Frå: Dalen, Torstein <torstein.dalen@sweco.no>
Send: fredag 14. januar 2022 14:26
Til: Josep Gayrbekov
Kopi: Silje Karlsen Eik
Emne: SV: Uttale i sak 21/9042 - gbnr 131/77, 131/4, 482/73 - etablering av VA-leidning

Jeg prøvde nettopp å nå deg per teams. Det gjelder uttalelsene fra NVE og Sjøfartsmuseumet angående etablering av Alverstraumen ringledning. Vår ansvarlig SØK Ingrid Tholo er syk i dag, så svarer inn her for henne.

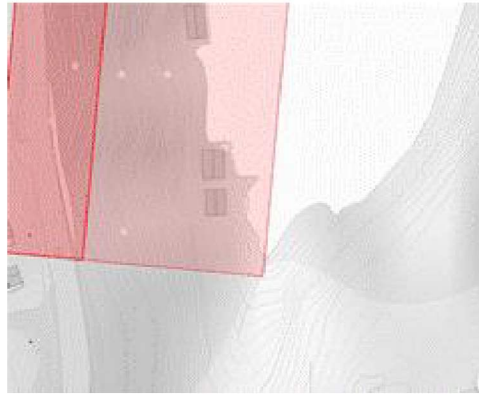
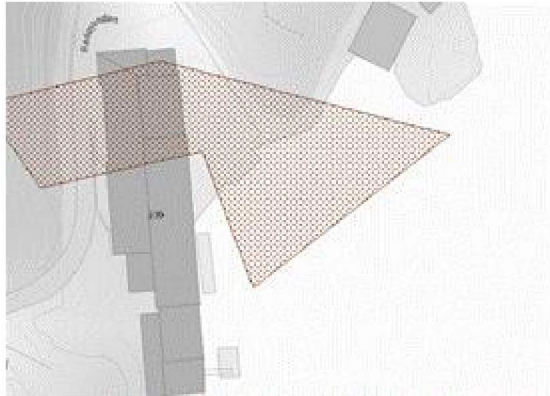
NVE viser til at ledningene muligens ligger i skredfareområde i to av ledningenes tilknytningspunkt mot land. Jeg må anta at det gjelder utløpsområder i sjø utenfor gbnr 131/12 og 131/97:

Tiltaket starter noen meter ut sjø, som dere sier. Spørsmålet er om tilknytningspunktene går fri for utløpsområdene i sjø. Det fremgår ikke av søknaden så vidt jeg kan se. Dette er noe dere muligens kan besvare.

Takk for svar. Jeg bekrefter med dette at vårt tiltak ligger utenfor de angitte skredområdene. Av søknaden fremkommer dette ved entreprisegrensetegnene på tegningene langs traséene som viser hvor det omsøkte tiltaket starter og avsluttes.

For ordens skyld kan jeg nevne at disse aktsomhetssonene er genererte for hele Norge på grovt kartgrunnlag uten faglig vurdering av hver enkelt sone. Det innebærer at generatoren av og til kommer med noen usannsynlige skredsoner, som eksempelvis denne brune nedenfor hvor skredsonene går igjennom et bygg, endrer retning og så går ut i sjø på et tilfeldig antall meter.
